整理No： 45M-04-002

## 協力工場 不良品連絡書

品名 XG1-P-20H-SV プレートP-20H

金型番号 MM367

不良内容

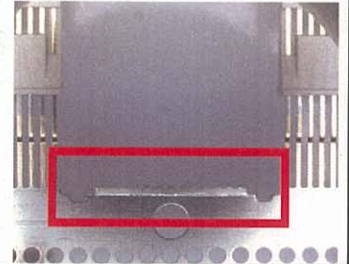
NGカット箇所端子が変形しており次工程でつまりが発生

対策以前の製品で発生していたと  
思われます

2月28日の対策済で"キョリア"リ  
ン除しています

対策後 140310-1-0-0001-0002~140701-1-V-0001-0003の計3ロットにおいて  
同不具合無し。6ヶ月間経過の為、有効性有りとは判断致します。
